INFORME DE REVISIÓN ESTRUCTURAL INDEPENDIENTE

**CONSTRUCCION CUBIERTA AUTOPORTANTE VEREDA EL RETIRO
DEL MUNICIPIO DE PITAL DEPARTAMENTO DEL HUILA**

OFICINA DE PLANEACION

PLANEACION
PAICOL - HUILA
SEPTIEMBRE
2025

Ilustración 4 Espectro de aceleraciones

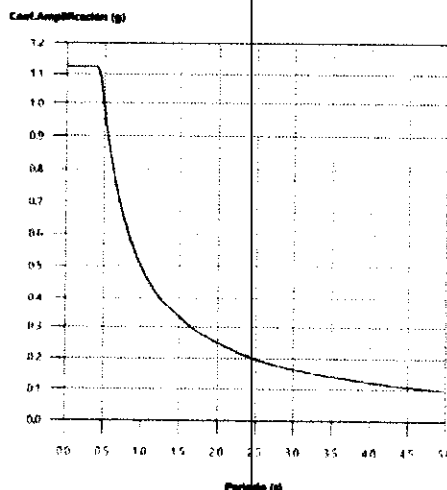
- Nivel de amenaza sísmica: ALTA
- Aceleración pico efectiva "Aa" y "Av" $Aa = 0.30 / Av = 0.15$
- Perfil de suelo: D
- Coeficiente de Ampliación "Fa" y "Fv" $Fa=1.20 / Fv=2.20$
- Coeficiente de Importancia "III"=1.25
- Capacidad de disipación de Energía (DES)
- Coeficiente de disipación de energía "R" = 1.88
- Periodo de la Edificación "T"

R=1.88 **CUMPLE**
